Commune de **AUBIGNOSC**
Département des Alpes-de-Haute-Provence

Déclaration de Projet emportant Mise en Compatibilité n°1 du PLU

Réponses au procès-verbal du commissaire enquêteur

Montagne de Lure :

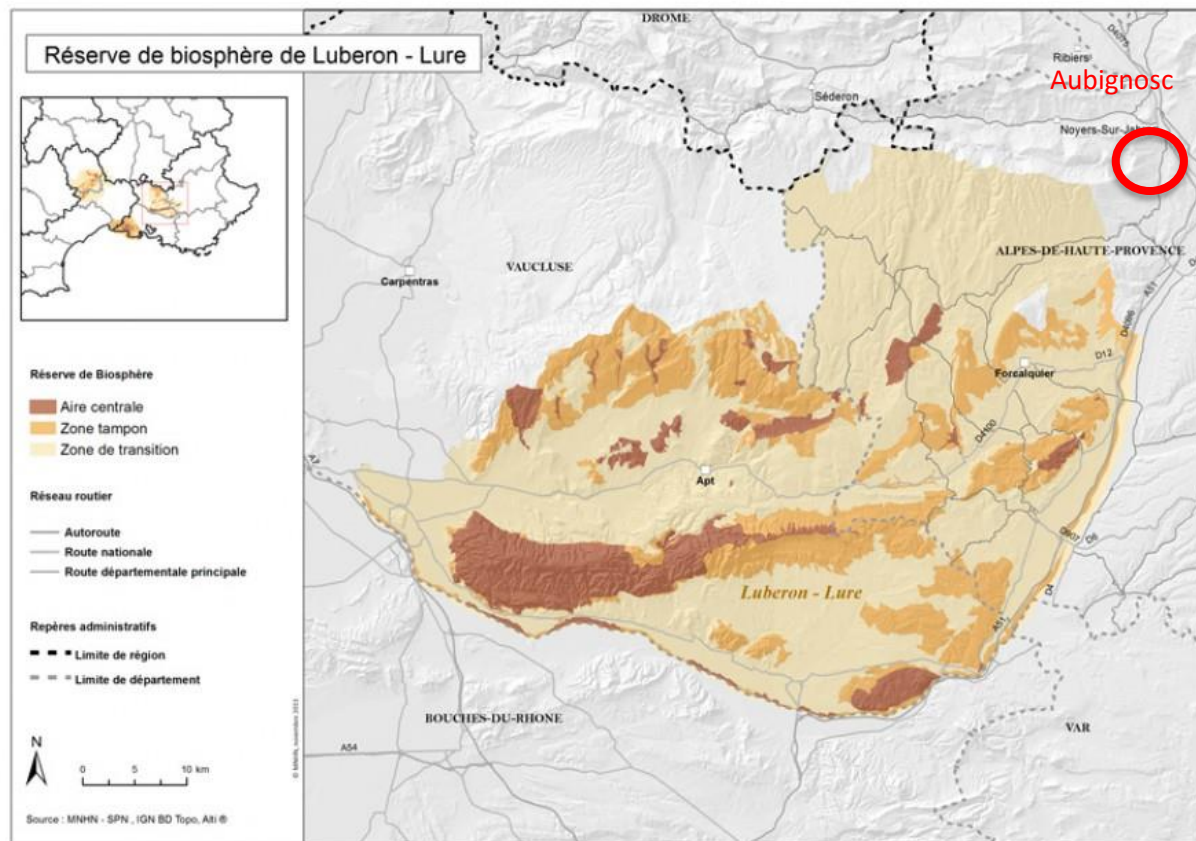
La Montagne de Lure étant considérée comme un site protégé, emblématique du département et de la Haute-Provence, ayant un attrait touristique, des observations déplorent l'emplacement du parc Pv. Plusieurs personnes avancent l'argument que la Montagne de Lure a intégré la "réserve Biosphère Luberon-Lure".

Quelles sont vos réponses à ces observations ?

La carte ci-contre illustre le périmètre de la réserve de biosphère Luberon-Lure. Il est aisé de constater que la commune d'Aubignosc n'est pas incluse dans cette réserve de biosphère ; par extension la zone dédiée au parc photovoltaïque de Malaga n'est pas concernée par cette réserve.

Différents périmètres de protection et d'inventaire de la biodiversité concernent la montagne de Lure. En ce qui concerne le site d'étude, précisément, il n'est pas concerné par des périmètres de protection, il est concerné par un périmètre d'inventaire, à savoir une ZNIEEFF de type 2.

Cet inventaire de type ZNIEFF 2 n'est pas considéré comme un critère rédhibitoire à l'installation d'un parc photovoltaïque au sens du document guide « Cadre régional pour le développement des projets photovoltaïques en PACA » rédigé par la DREAL PACA en février 2019 ; il s'agit d'une zone à enjeu modéré.

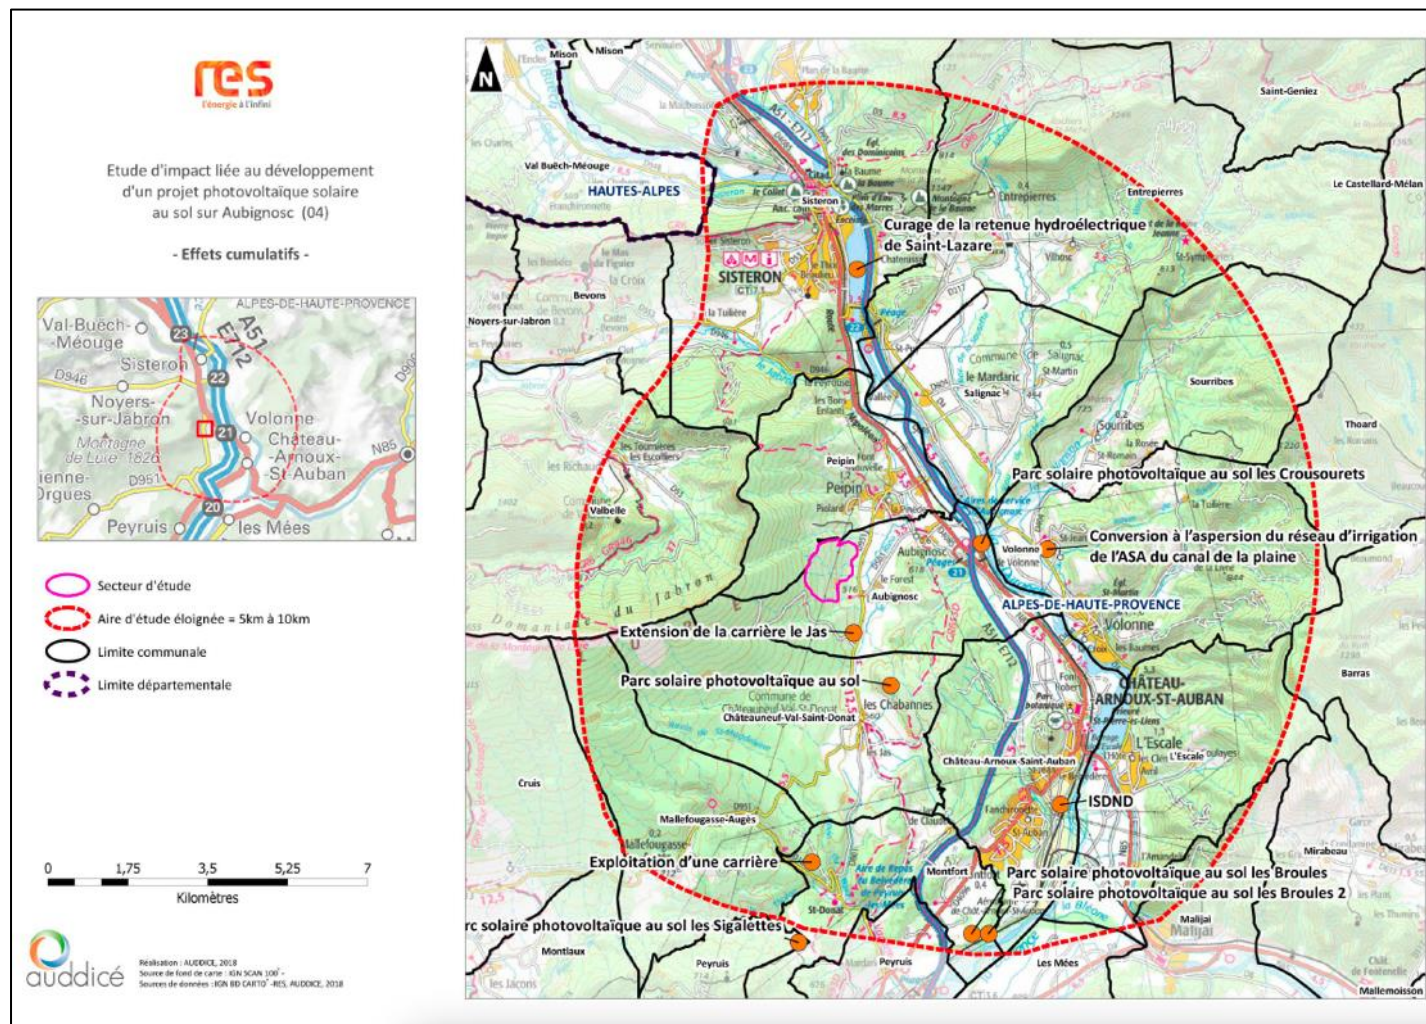
Certains contributeurs soulignent l'effet cumulé avec d'autres projets proches qui "mitent" le milieu à forte valeur naturelle, patrimoniale, refusant le cumul avec la carrière, la conduite d'éthylène, la ligne à haute tension, les autres parcs Pv.

Quelle est votre réponse ?

L'analyse des effets cumulés avec les autres projets connus à proximité a été effectuée dans l'étude d'impact du projet en page 307, chapitre « 5.8 – Effets cumulés avec les autres projets connus à proximité ». Les projets étudiés sont cartographiés ci-contre. Les impacts cumulatifs résiduels sont évalués pour chaque thème abordé par l'étude d'impact ; ils sont qualifiés de positifs (pour les activités économiques locales) à modérés pour la composante paysagère.

Par ailleurs, l'annexe 11 de l'étude d'impact (étude paysagère – cahier de photomontage) en page 20 présente les covisibilités avec le parc photovoltaïque de Châteauneuf Val Saint Donat. Cette page est reprise à la page suivante :
